Dodatek č.1 ke Smlouvě o dílo

Dne 11. 09. 2023 uzavřely výše uvedené Smluvní strany Smlouvu o dílo č. 384-2023-O1 /č. 23012 (dále jako „**Smlouva**“), jejíž předmětem je provedení díla “ SOKV Ostrava- Rekonstrukce střechy haly opravný M HV “ (dále jako „**Dílo**“).

STAVBA: SOKV Ostrava – Rekonstrukce střechy haly opravy M HV

ZMĚNOVÝ LIST

2 – Úprava výlezového žebříku na štítových stěnách a doplnění lávky

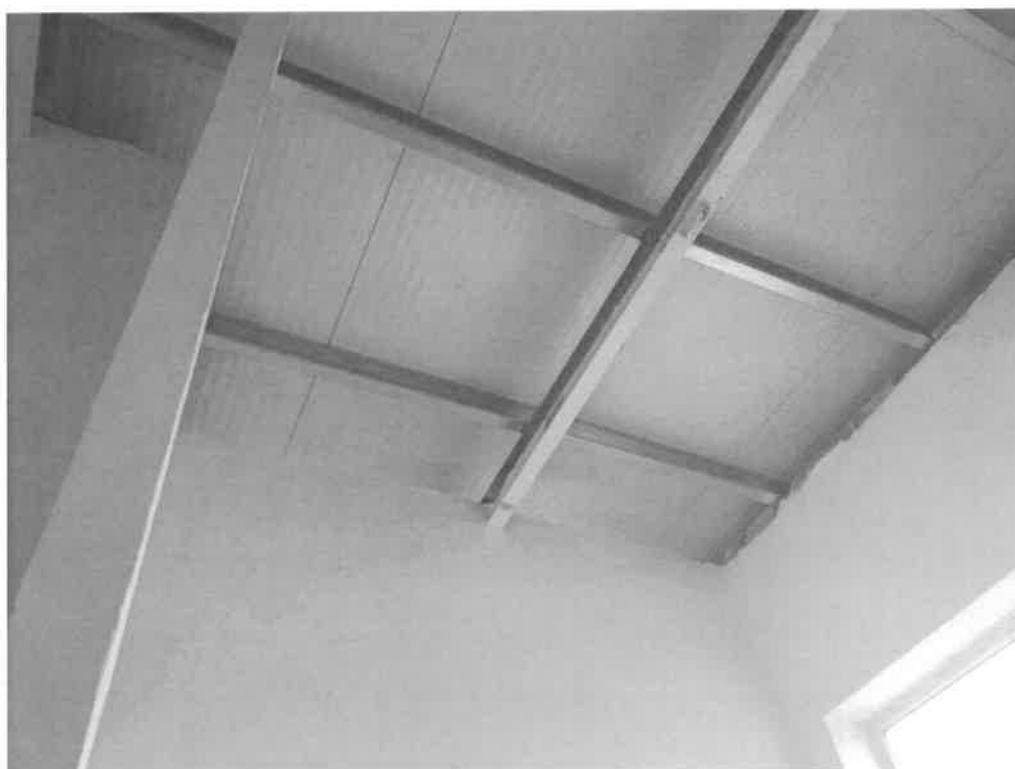
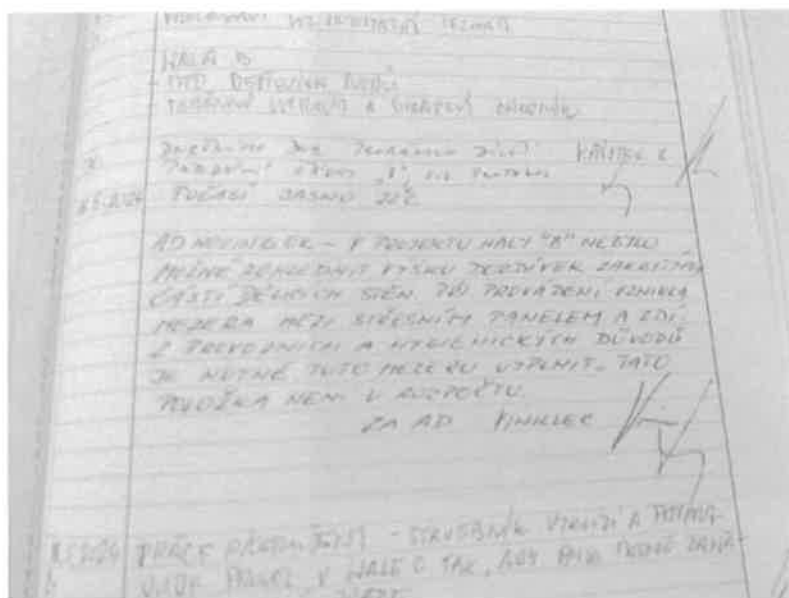
Původně plánované umístění výlezů k lávce ve světlících Haly A a C bylo z uživatelského hlediska zhodnoceno jako nevyhovující a aby byl zachován přístup k lávkám ve světlících, bylo investorem rozhodnuto přemístění přístupových cest z exteriéru z ploché střechy Haly B, pomocí střešních výlezových žebříků, které budou přemístěny na osu štítové stěny a po hřebeni střechy ke světlíkům bude provedena ocelová střešní lávka kotvená do nosné kce střechy skrz střešní plášť.

4 – Demontáž a likvidace podkladní asfaltové lepenky

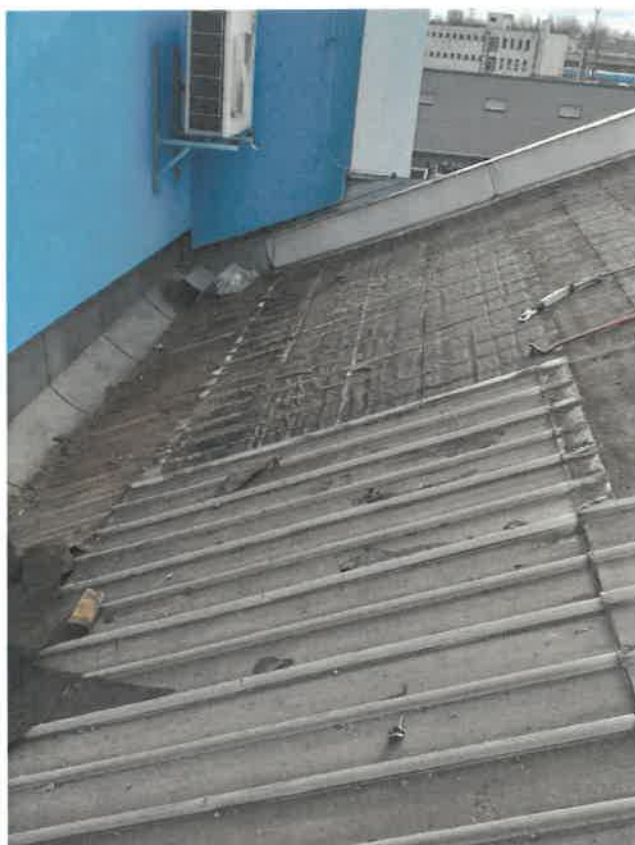
V rámci realizace stavby je prováděna kompletní demontáž střešního pláště, tzn. konkrétně u haly A a C demontáž plechové střešní krytiny, dřevěného deskového záklopu, krokví z dřevěných hranolů a omítnutého stropního podhledu z heraklitových desek na dřevěném nosném rastru. Při provádění demontáže stávající krytiny z plechových šablon bylo zjištěno, že mezi plechovou krytinou a dřevěným deskovým záklopem byla další separační vrstva z asfaltové lepenky, kterou bylo třeba odstranit a uložit na skládku.

5 – Ucpávky – zakrytování nadpraží garážových vrat

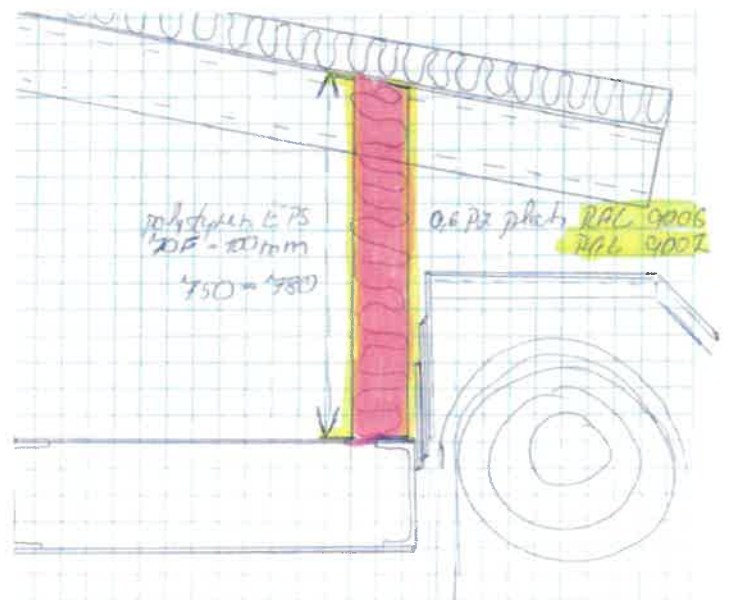
Při provádění demontáže střešního pláště bylo zjištěno, že nadpraží garážových vrat není provedeno dle předpokladu nadezdívkou jako celý obvodový plášť objektu, ale bylo tvořeno omítnutými heraklitovými deskami na dřevěném rastru ukotveným ke stávajícím dřevěným krokším. Nadpraží bylo tedy nutné demontovat společně se zbytkem střešního pláště a projektantem stavby bylo navrženo řešení zakrytí vzniklého otvoru mezi novým střešním pláštěm a návinovým bubnem garážových vrat pomocí lakovaných pozinkovaných plechů a výplní z tepelně-izolační minerální vlny.
